**Avis de la Mission Régionale d'Autorité environnementale
de Nouvelle-Aquitaine sur le projet d'extension du réseau de
chaleur du quartier de Grand Parc à Bordeaux (33)**

n°MRAe 2023APNA8

dossier P-2022-13508

Localisation du projet : commune de Bordeaux (33)
Maître(s) d'ouvrage(s) : Bordeaux Métropole
Avis émis à la demande de l'Autorité décisionnaire : Préfet de la Gironde
en date du : 12 décembre 2022
dans le cadre des procédures d'autorisation : Recherche d'un gîte géothermique
et ouverture de travaux miniers

Figure n°4 – Plan du réseau de chaleur envisagé (source : étude d'impact, page 369)

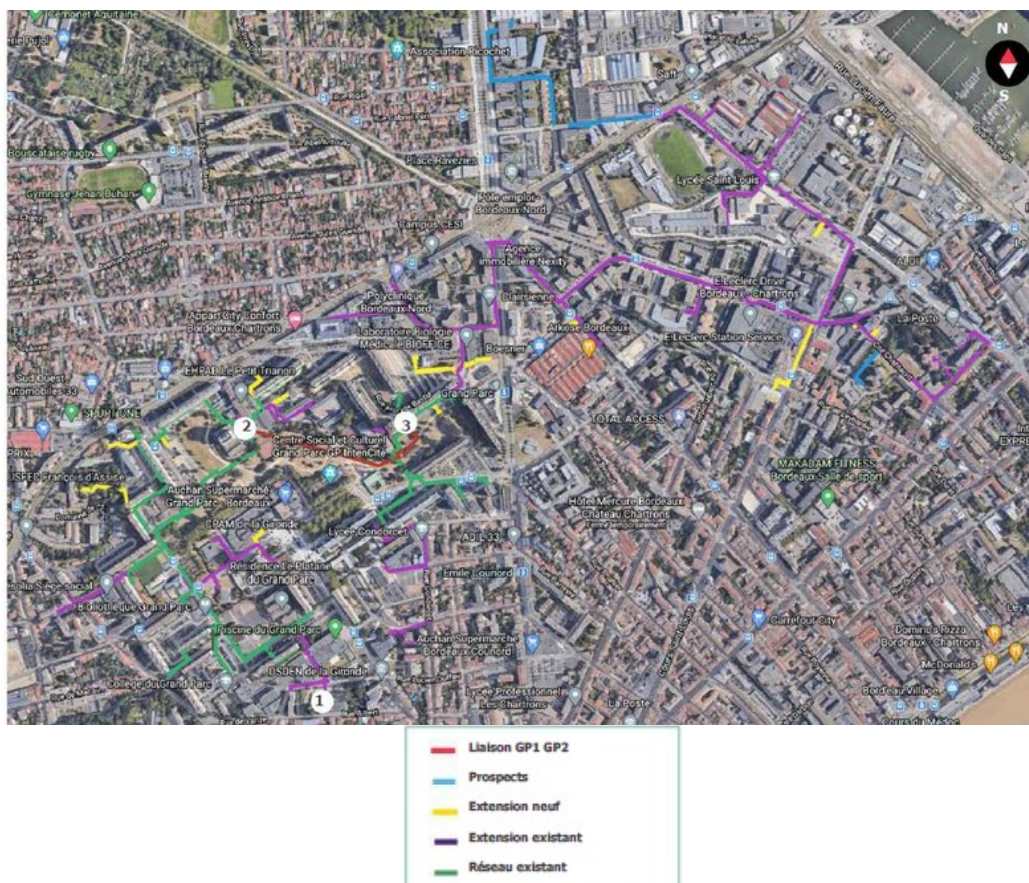
Concernant l'extension du réseau de chaleur, le plan de ce volet du projet est présenté dans l'étude d'impact et repris en figure n°4 du présent avis ci-avant. Il est précisé dans l'étude d'impact que les travaux consisteront « en la réalisation d'une tranchée et l'enfouissement du réseau de chaleur. Les travaux se faisant uniquement sur la voirie existante, les impacts induits portent principalement sur le milieu humain. » (page 370)

La MRAe relève que les enjeux et impacts environnementaux liés à l'extension du réseau de chaleur apparaissent limités et, ainsi, que leur traitement apparaît suffisant dans l'étude d'impact. Elle recommande néanmoins d'apporter une attention particulière à la définition des mesures de réduction d'impacts concernant le cadre de vie et la santé humaine en particulier les riverains.
